**Modulo per la presentazione delle osservazioni per i piani/programmi/progetti sottoposti a procedimenti di valutazione ambientale di competenza statale**

**ID: Codice procedura (ID\_VIP/ID\_MATTM): 12691**

**“Progetto di un impianto eolico denominato “Pitigliano” ubicato nei comuni di Pitigliano (GR) e Sorano (GR) costituito da 20 (venti) aerogeneratori di potenza nominale 7,0 MW per un totale di 140,0 MW con relative opere connesse ed infrastrutture indispensabili”**

**Immagine 1. Vincoli ex art. 136 del CBC dal PIT della Regione Toscana e zona approssimativa dove è progettato l'impianto industriale.**

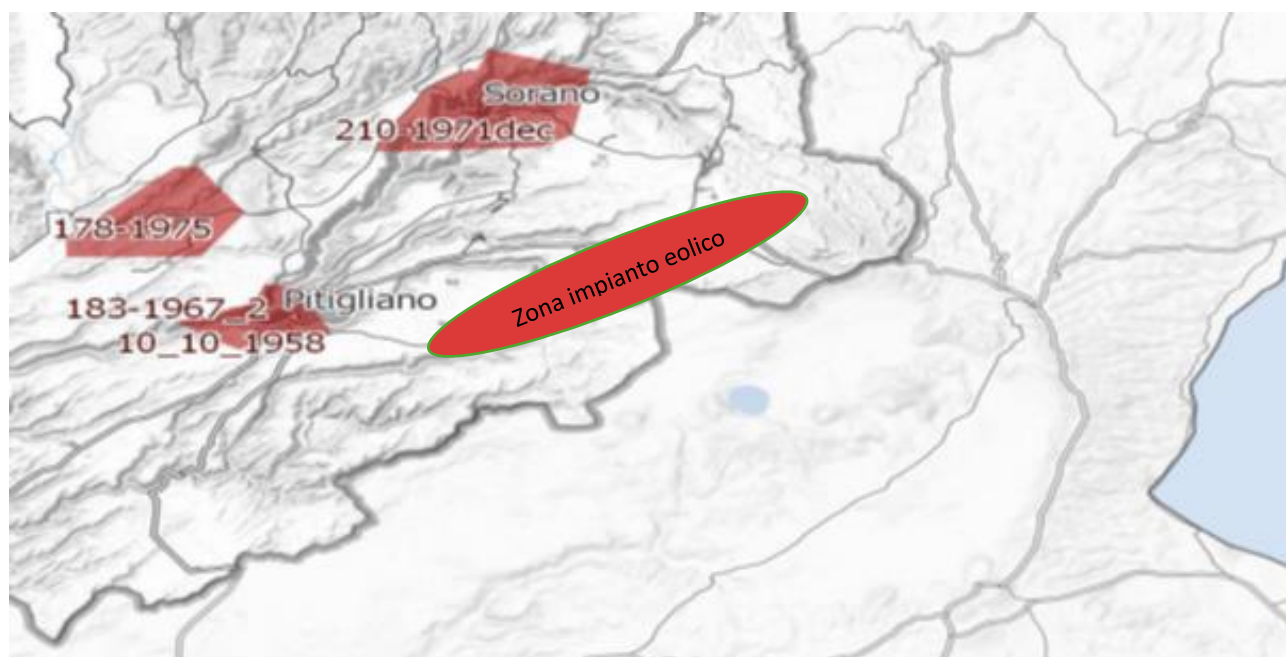
Al contrario si evidenzia che l'impianto eolico industriale citato non solo ricadrebbe con tutti e 20 gli aerogeneratori all'interno delle fasce di rispetto di 3 km di due vincoli paesaggistici di notevole interesse pubblico esistenti nella Regione Lazio e con una parte di essi nel vincolo paesaggistico del Centro abitato di Sorano ( GR) quindi in aree non idonee all'installazione di impianti di energia rinnovabile. Addirittura, alcuni aerogeneratori sarebbero ubicati a poche centinaia di metri dai perimetri dei due vincoli paesaggistici laziali ex art 136 del CBC.

un'ulteriore incompatibilità con la tutela del Paesaggio.

**Immagine 3. Cumulo di una parte di impianti eolici, fotovoltaici e geotermici industriali in progettazione ed esistenti intorno all’eolico industriale “Pitigliano”.**

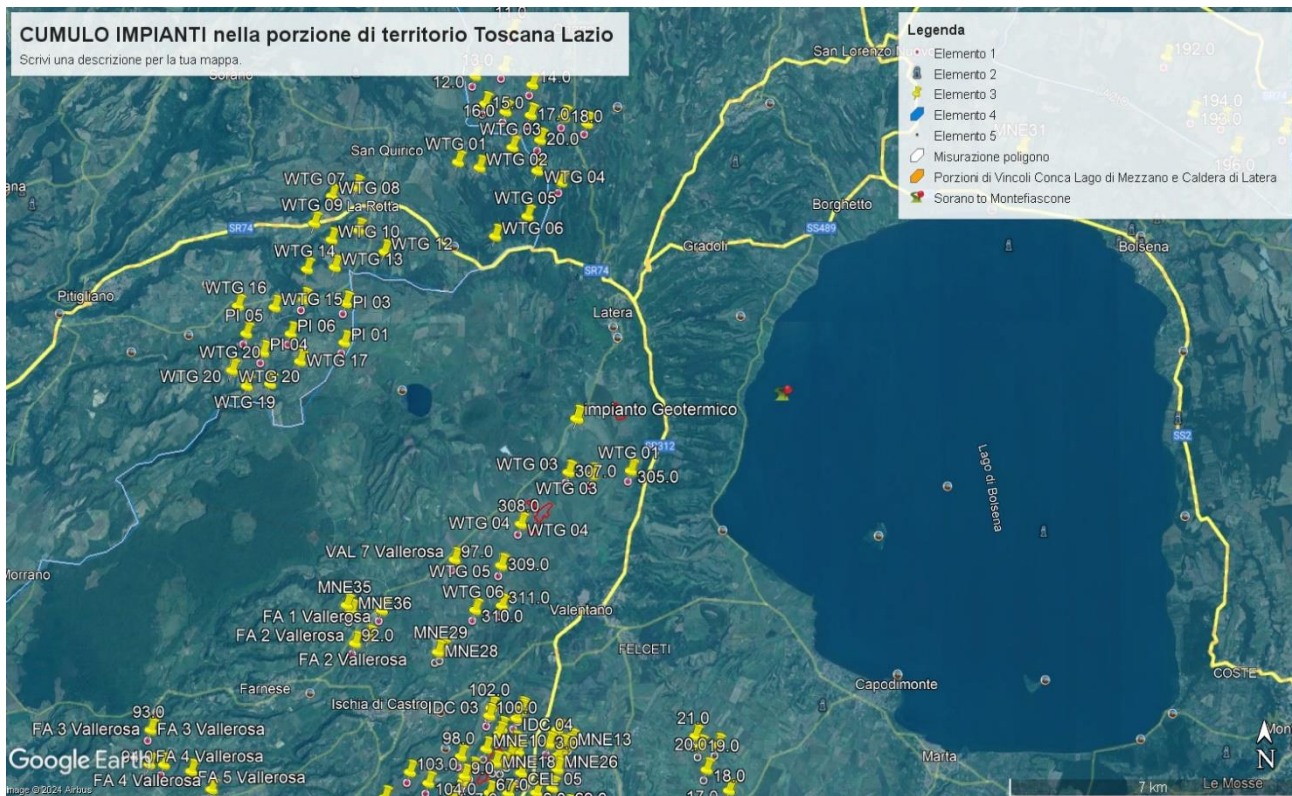
Beni Culturali “*Ambito paesaggistico, geologico e geomorfologico dell’orlo della caldera di Latera ...*” Non vengono nemmeno citati gli impianti eolici in progetto al MASE, il “Rempillo” (6 aerogeneratori) e un altro in verifica amministrativa di 14 aerogeneratori e 72, 6 MW. Ad oggi nei territori di Pitigliano, Sorano e in quello limitrofo potenzialmente potrebbero essere insediati 40 aerogeneratori alti 200 metri e larghi 170. Ma la proponente non cita neanche altri impianti che creerebbero il cumulo e quindi maggiore impatto. Infatti, sul territorio della “Città del Tufo” (Sorano e Pitigliano) impatterebbero anche l’impianto eolico “Montarzo” di Onano con 13 aerogeneratori con le dimensioni ricordate, l’altro eolico industriale nel territorio di Valentano con sette aerogeneratori (stesse dimensioni), gli impianti di Farnese con un minieolico di 3 Torri alte 60 metri già installate in località Poggio del Crognolo e l’impianto eolico industriale “Vallerosa” (7 aerogeneratori alti 200 metri e larghi 158 metri) in procedura VIA presso la Regione Lazio. Inoltre, altri impianti del minieolico già presenti a Valentano, Cellere e Piansano e due progetti eolici industriali con le stesse dimensioni (200 m x 170 m) nel Comune di Ischia di Castro. La valutazione del cumulo non prende neanche in considerazione gli impianti industriali di fotovoltaico e agrivoltaico in progetto a Farnese, Valentano, Ischia di Castro, Cellere. L’impianto geotermico in procedura Via al MASE, progettato nella Caldera di Latera. Quindi è stata effettuata una valutazione del potenziale impatto cumulativo non veritiera a dispetto di quanto affermato dalla proponente che sostiene di aver preso in considerazione uno spazio di 10 km intorno al suo impianto per gli impatti che si creerebbero.

Riguardo al cumulo degli impianti FER, le mappe prodotte dalla proponente riguardano, come già evidenziato, soltanto una parte molto piccola degli impianti FER dell'area intermedia e vasta e in particolare di quelli eolici che contribuiscono a creare un notevole cumulo e la saturazione del territorio tosco laziale. Riguardo al cumulo dei soli impianti eolici si riporta la mappa dell'intervisibilità degli impianti eolici elaborata dall'Associazione nazionale “Amici della Terra”.

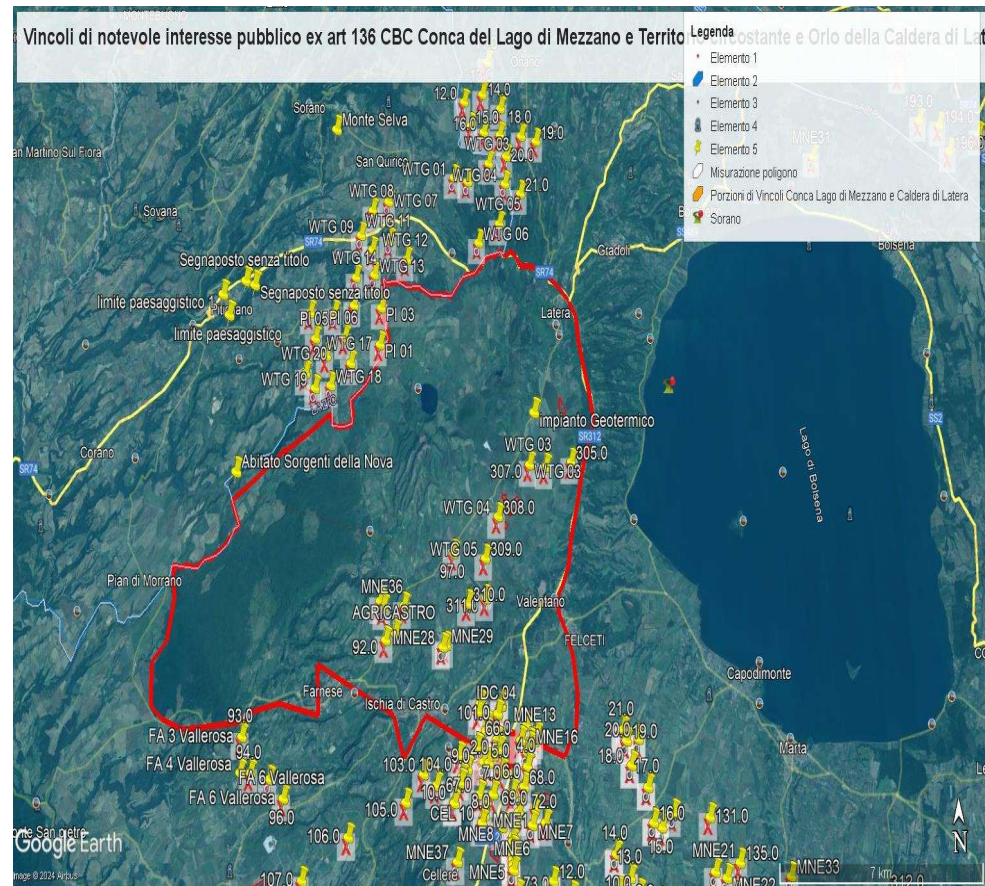
Come è illustrato nell'immagine si ribadisce che l'impianto industriale "Pitigliano" ricade completamente all'interno delle fasce di rispetto dei due vincoli di notevole

interesse pubblico e lambisce quelle di un terzo vincolo e quindi come affermato dal Consiglio di Stato nelle sentenze citate, l'impianto è insediato in area non idonea ai sensi dell'art. 20 comma 8 lettera c quater del D.Lgs. n. 199/2021 e ss.mm.ii al contrario di quanto sostiene la proponente.

**IMMAGINE n. 3 Impianto eolico industriale "Pitigliano" e distanze aerogeneratori dai Vincolo "Orlo della Caldera di Latera.**

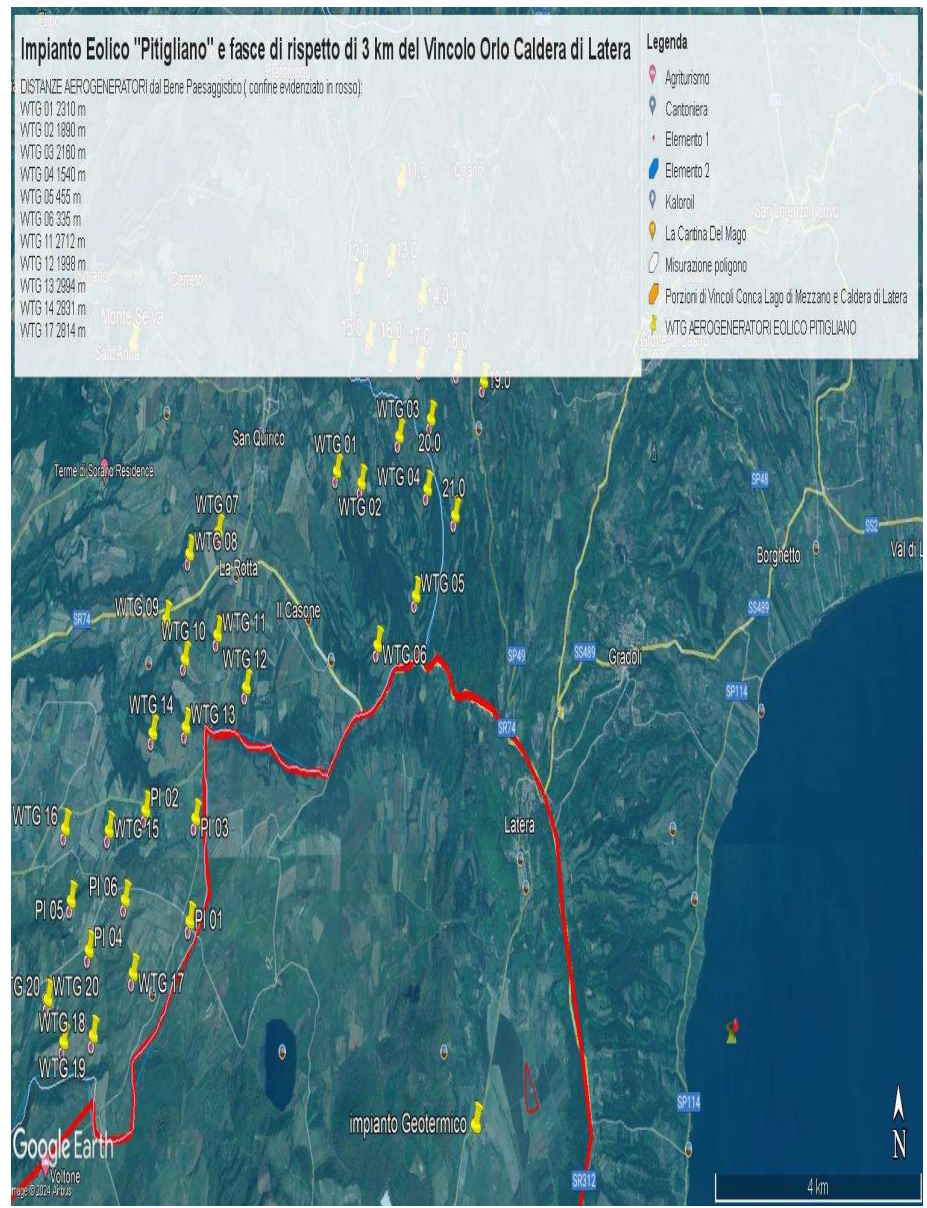
Concludendo, si evidenzia ancora che la proponente non effettuando la procedura prevista dalla Parte III delle Linee Guida nazionali ha ignorato un vincolo paesaggistico di notevole interesse pubblico istituito con un provvedimento del Segretariato regionale del Ministero della Cultura per il Lazio che ha emanato il Decreto di dichiarazione di notevole interesse pubblico n. 22 del 15.02.2024 ai sensi e per gli effetti dell'art. 136, co. 1, lett. c) e d) del decreto legislativo 22 gennaio 2004, n. 42, "Ambito paesaggistico, geologico e geomorfologico dell'orlo della caldera di

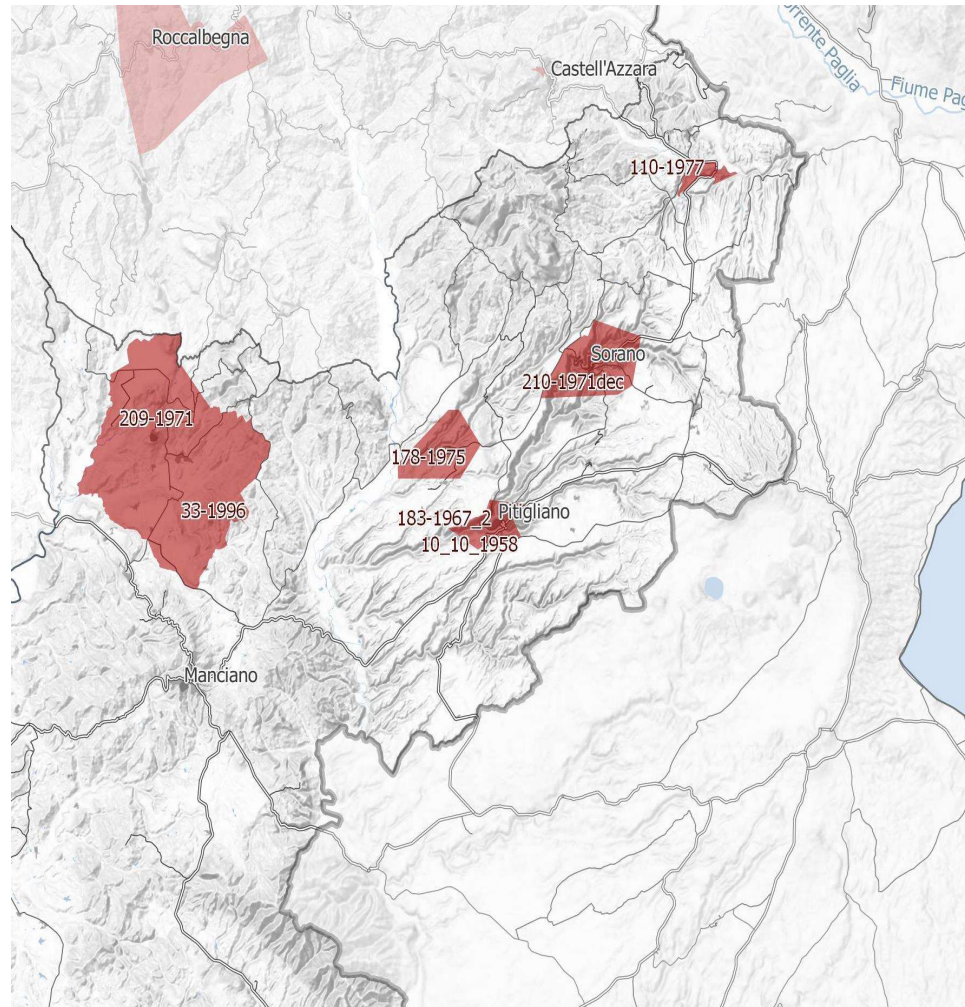
**IMMAGINE n. 4** Si evidenzia che i tre aerogeneratori WTG 07, WTG 08 e WTG 09 impattano con il vincolo paesaggistico di notevole interesse pubblico del Centro Storico di Sorano. Il WTG 07 si troverebbe a 2828 m, WTG 08 2504 e WTG 09 2990. Il caviodotto dell'impianto invece impatta in buona parte del Vincolo paesaggistico ex art. 136 del CBC del Centro Storico di Pitigliano.

**IMMAGINE n 5.** Mappa eolici elaborata dall'Associazione Amici della Terra. La mappa evidenzia il cumulo degli impianti tra Lazio e Toscana.

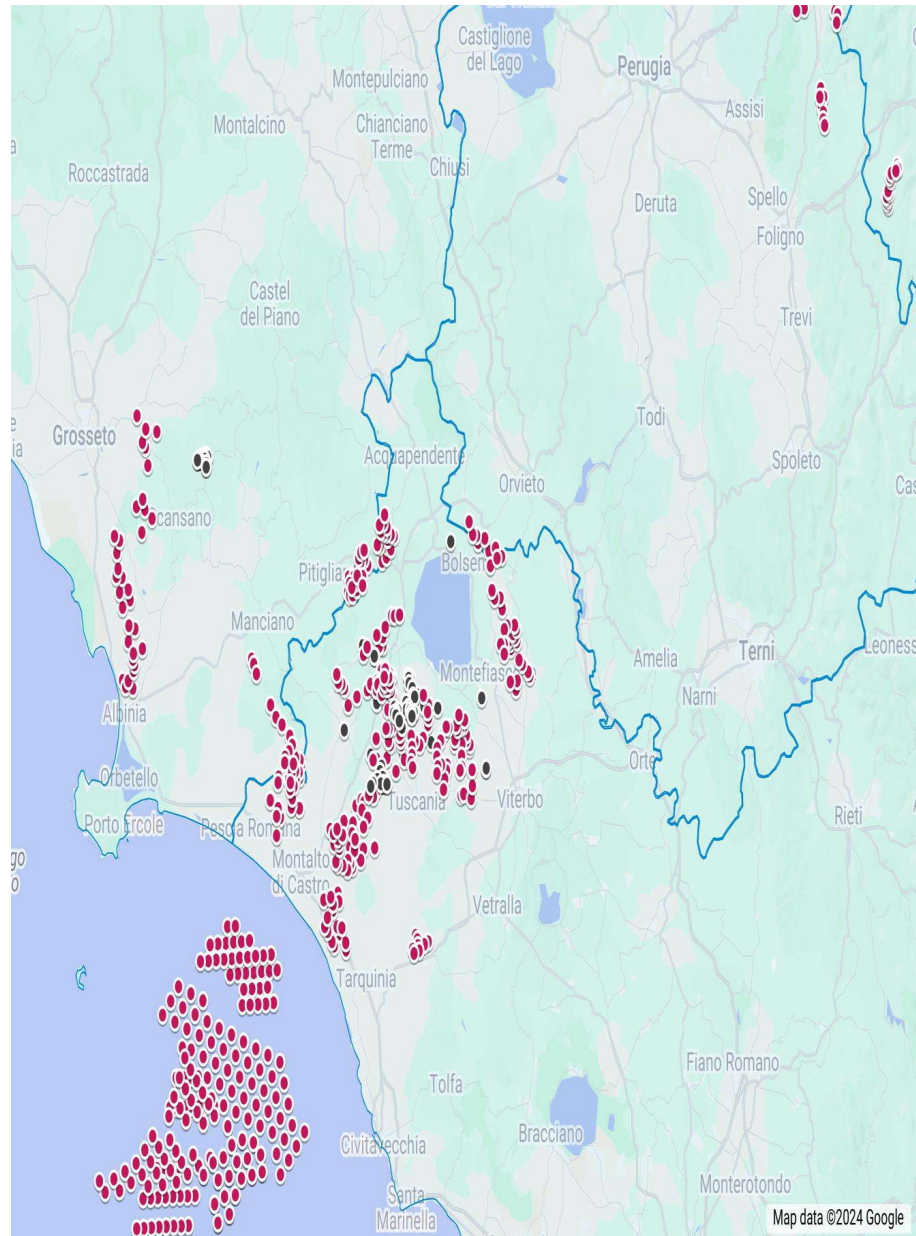
**Gli aerogeneratori dell'impianto eolico “Pitigliano” si verrebbe a trovare da poche centinaia di metri dalle “pale” dell'eolico “Rempillo” ai due chilometri dell'impianto “Montarzo” di Onano senza contare la presunta vicinanza con gli**

**IMMAGINE n. 7** Mappa della intervisibilità degli impianti eolici elaborata dall'Associazione nazionale Amici della Terra. La mappa non è aggiornata comunque rende molo bene dell'enorme impatto visivo creato dal cumulo degli impianti.

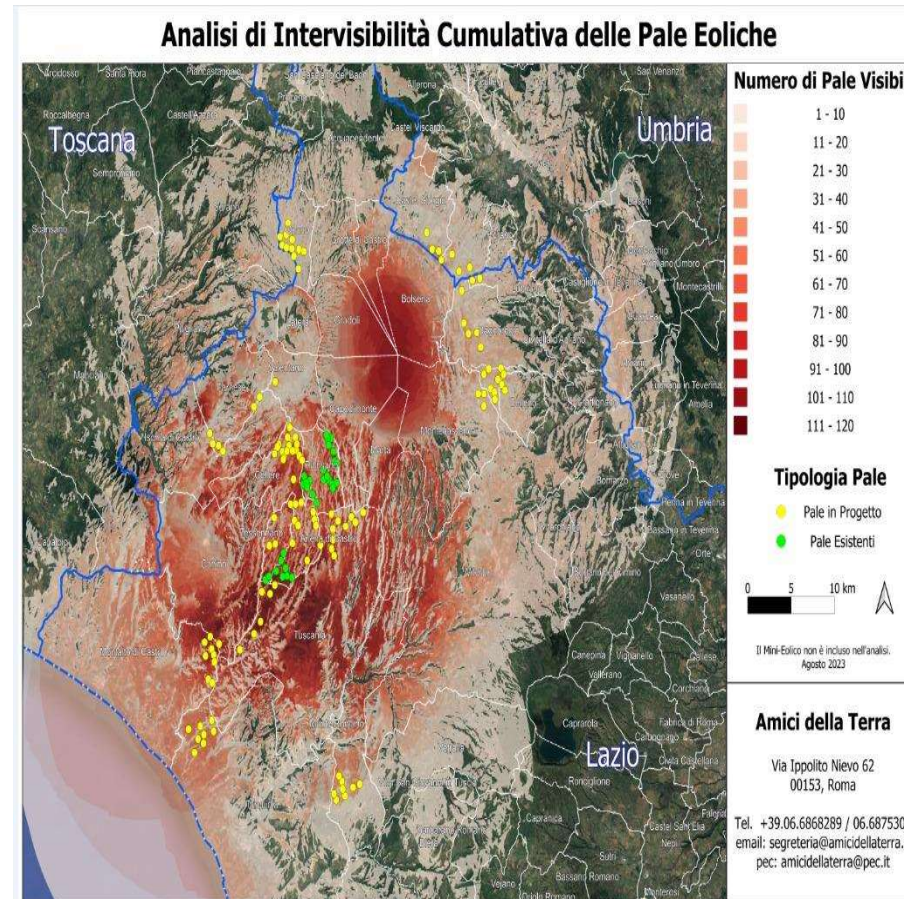
Se agli impianti eolici rappresentati qui sopra che non comprendono sia l'impianto eolico Pitigliano e le altre 14 pale del progetto eolico in verifica amministrativa sempre nel territorio di Pitigliano si aggiungono i migliaia di ettari (7000 fin'ora) di territorio occupato dagli impianti fotovoltaici e agrivoltaici e dalle altre tipologie appare chiaro il numero spropositato degli impianti FER nella bassa toscana e nella Tuscia.
